连云港昌润香树湾嘉园
DESIGN SCHEME

2#配电房、3#配电房及消防水池、1-9#外窗、总图方案变更文本

2025年05月

关于香树湾嘉园2#配电房、3#配电房及消防水池、1-9#外窗、总图方案变更情况说明

2#`6#`8#楼

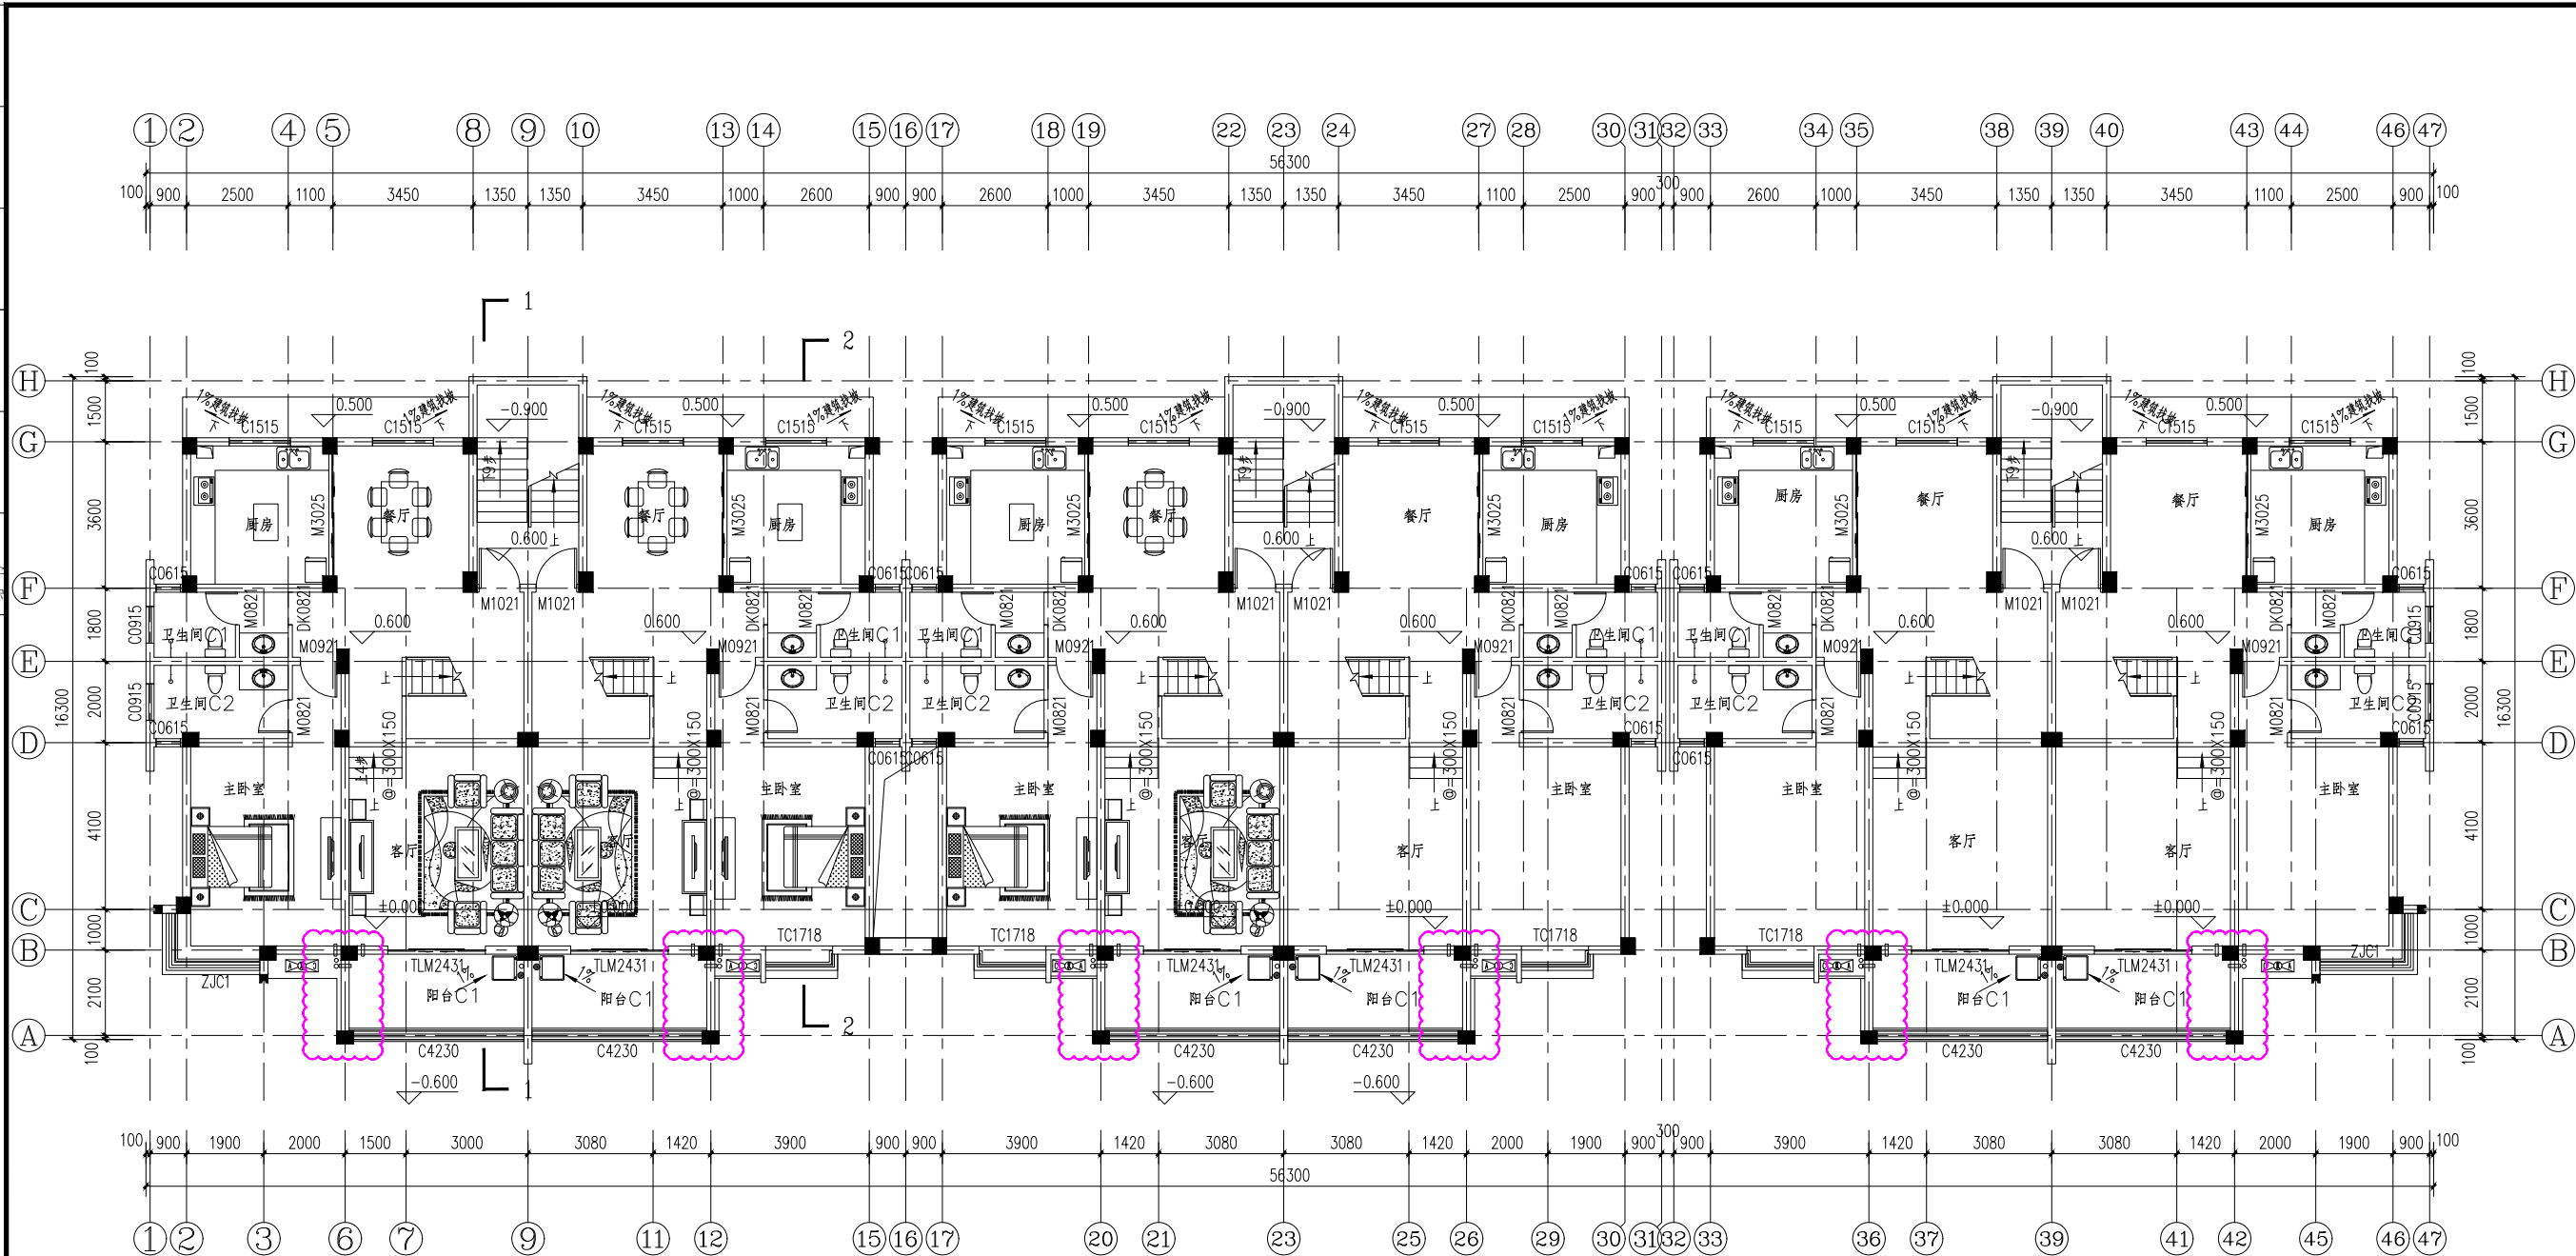
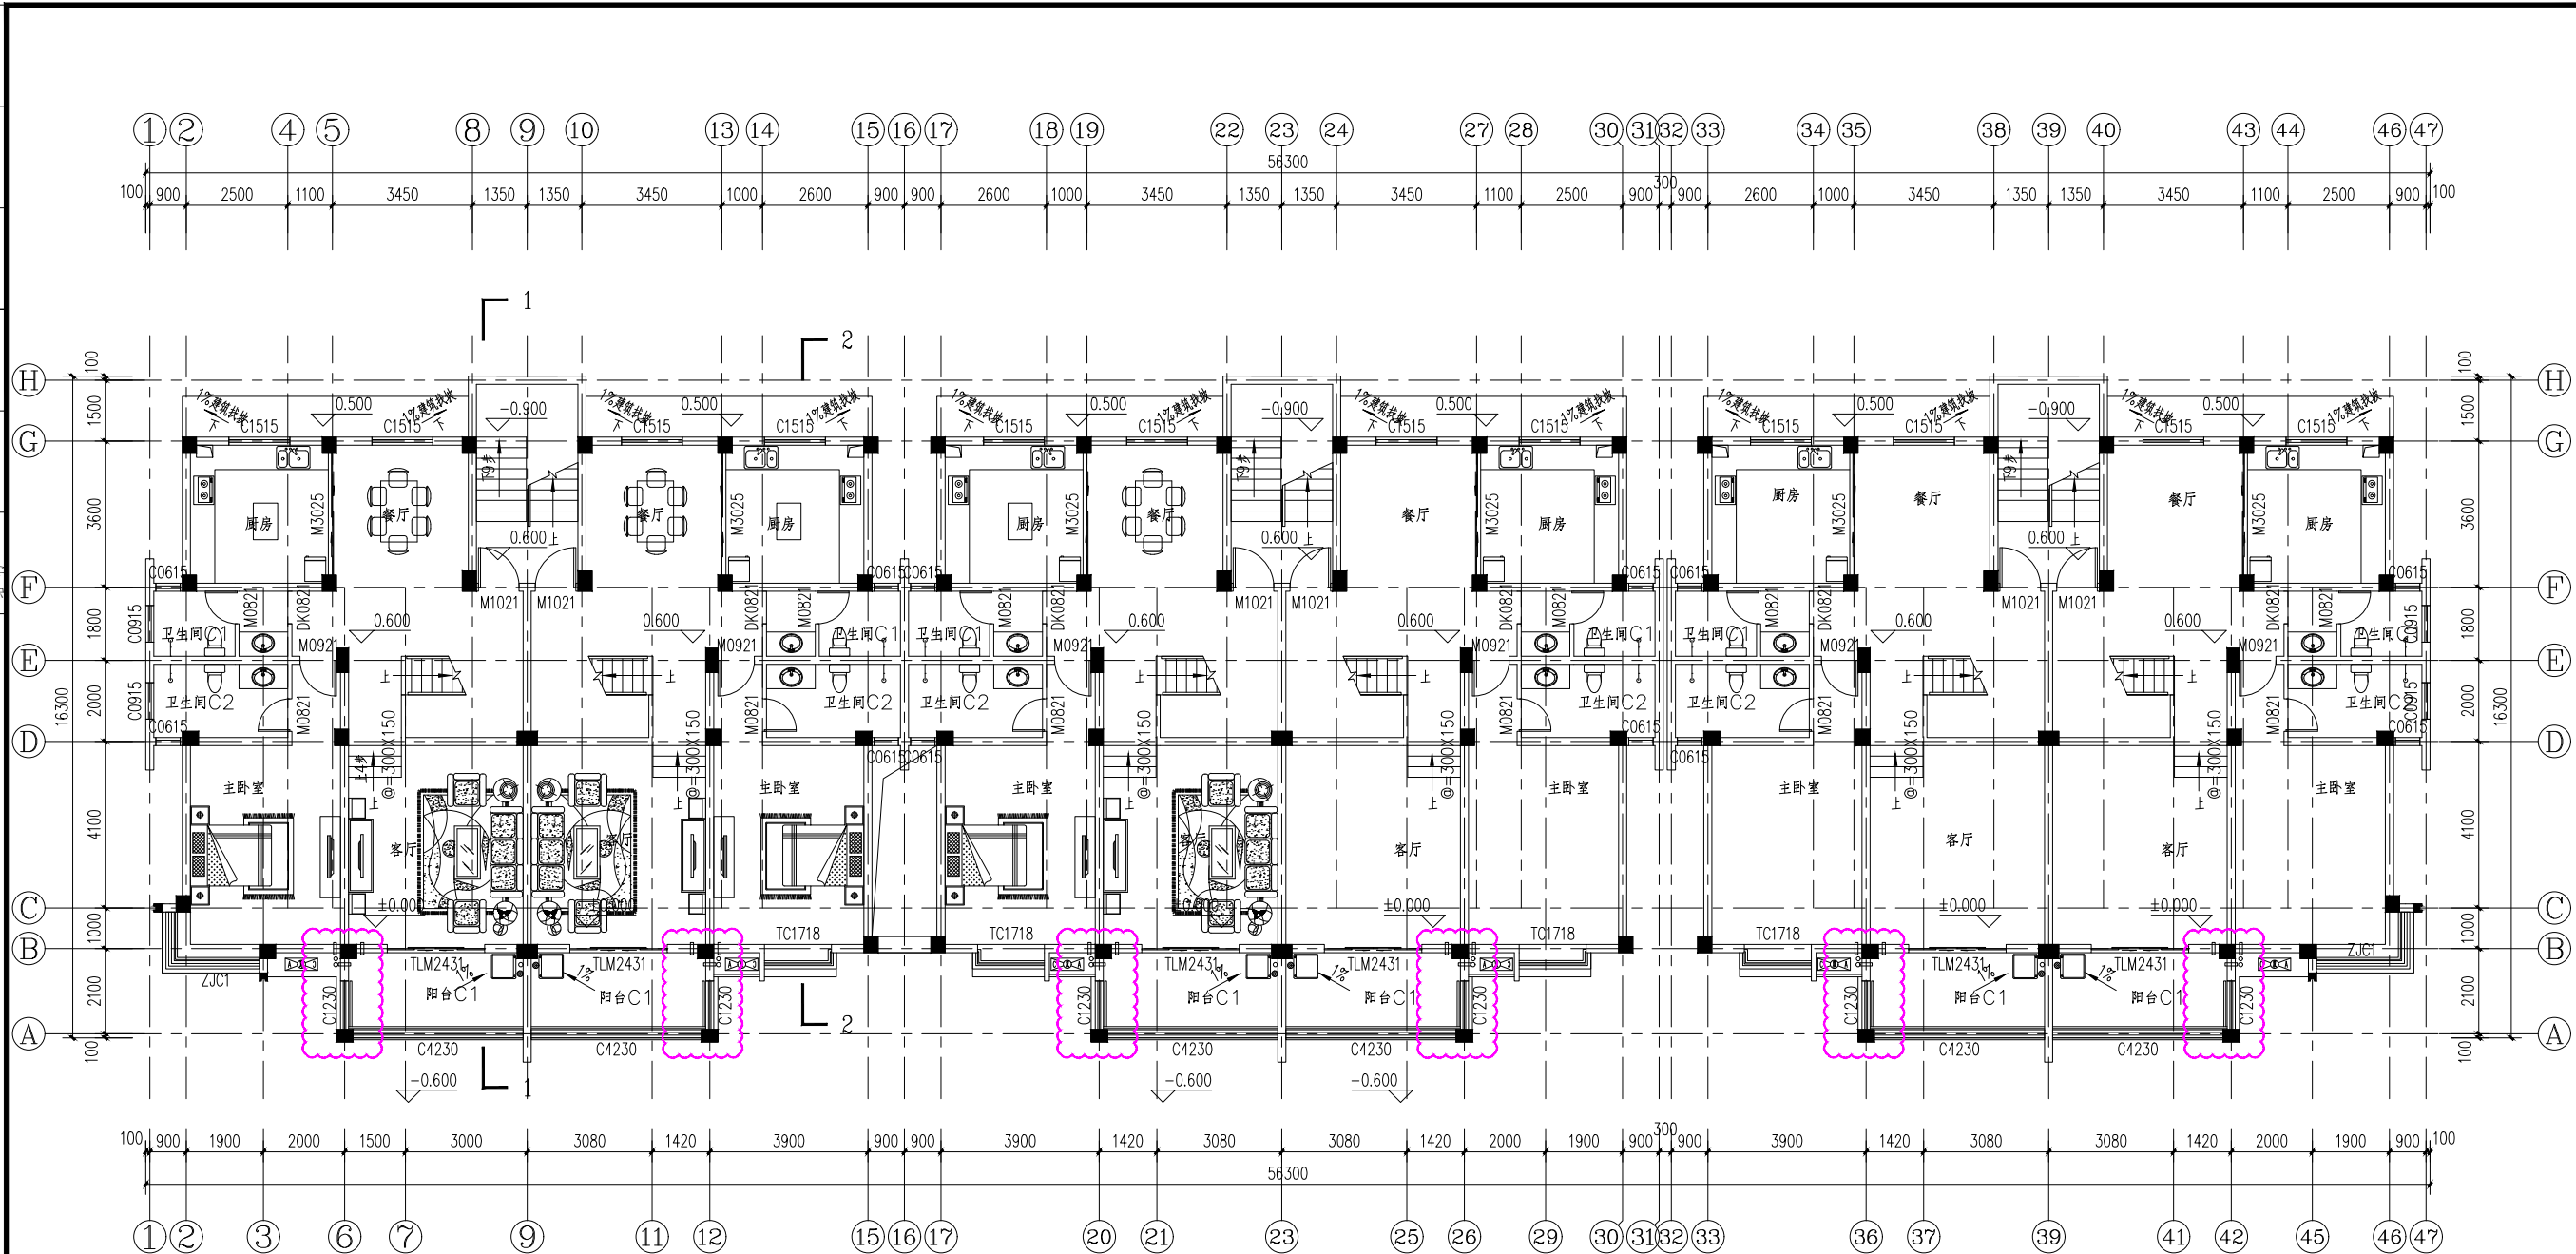
考虑到外窗的节能计算的复杂性以及住户使用的采光要求，变更南向窗户分隔方式与已过审施工图一致，南侧阳台东西侧窗由实体墙变更为窗户与已过审施工图一致。
